**Avis de la Mission régionale d'autorité environnementale de
Nouvelle-Aquitaine sur le projet de révision allégée n°1 du plan
local d'urbanisme (PLU) de Montpouillan (Lot-et-Garonne)**

n°MRAe 2023ANA108

Porteur du plan : commune de Montpouillan

Localisation des secteurs de projet
(Source: dossier de révision allégée n°1 - page 29)

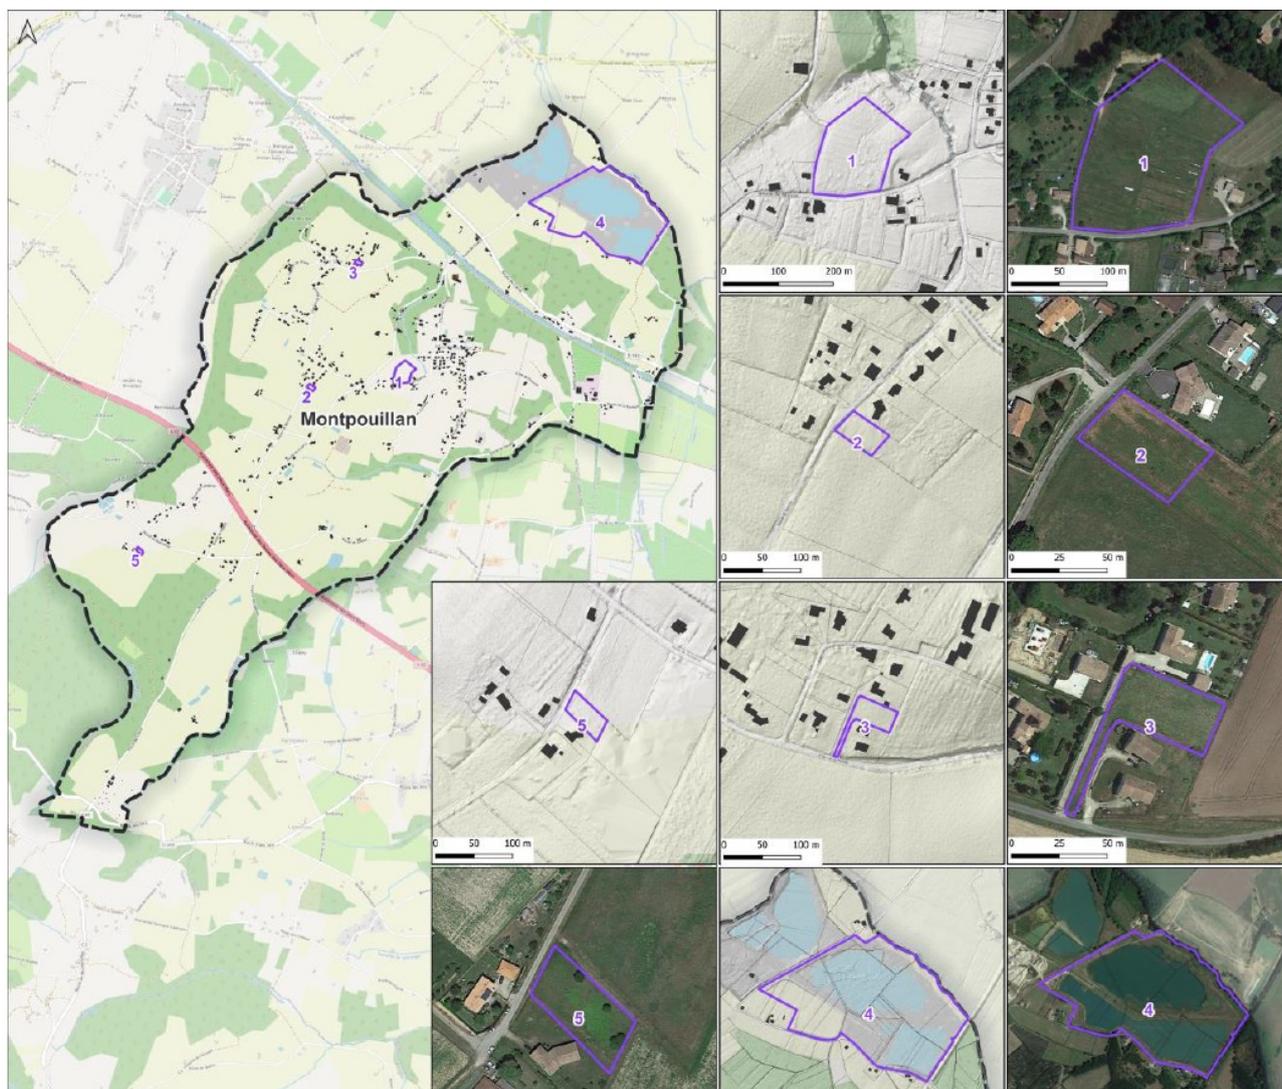
- la création d'un secteur Npv dédié à l'implantation de panneaux photovoltaïques et le reclassement dans ce nouveau secteur Npv d'un site d'environ 45 hectares actuellement classé en zone naturelle Nc dédié à l'exploitation d'une carrière (secteur de projet n°4 sur la carte présentée ci-après) ;

- l'ouverture à l'urbanisation d'une zone à urbaniser AU (20 036 m²) actuellement classée en zone agricole A au lieu-dit « La Gleyse » et la création de l'orientation d'aménagement et de programmation (OAP) associée (secteur de projet n°1) ;

La MRAe recommande d'intégrer la suppression de l'OAP associée à la zone AU de « La Cure » dans le projet de révision allégée n°1 du PLU de Montpouillan, ce qui n'est pas le cas dans le présent dossier.
